改善箇所説明図

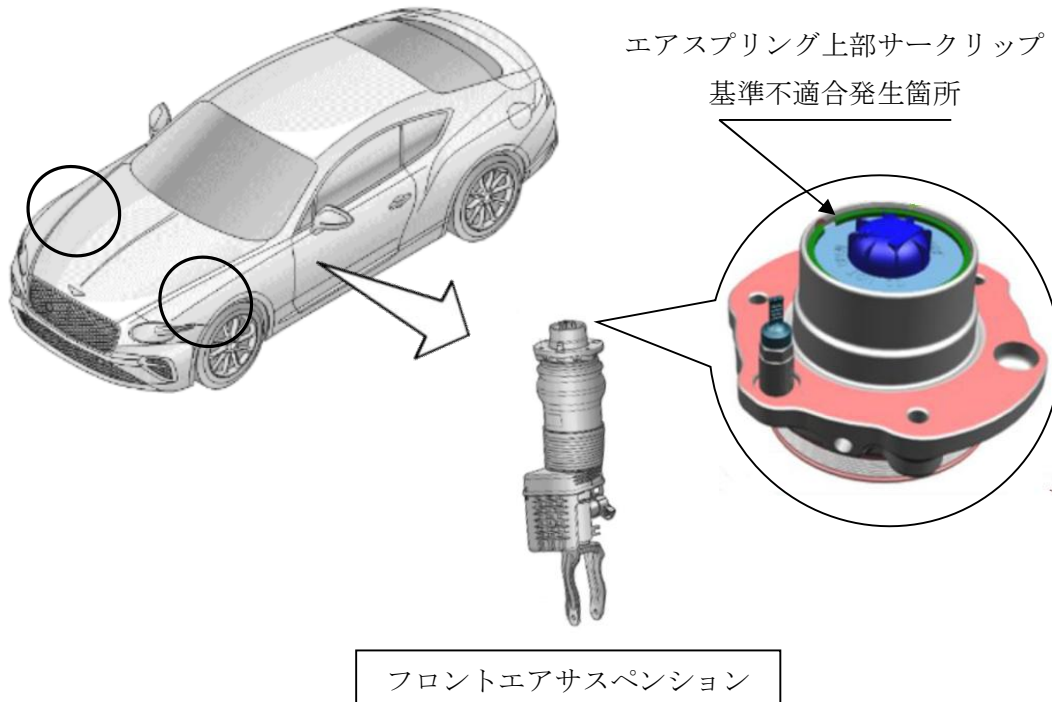
左右のフロントエアスプリングにおいて、製造工程が不適切なため、上部のサークリップが正しく組み付けられていないものがある。そのため、走行中の振動等によりサークリップが緩むと、エアスプリングからエアが抜け、緩衝機能が失われるおそれがある。

全車両、左右フロントサスペンションのエアスプリング上部のサークリップを点検し、正しく組み付けられていない場合は、フロントエアサスペンションを新品と交換する。

識別： 左右フロントサスペンションのエアスプリング上部に黄色のペイントを塗布する。
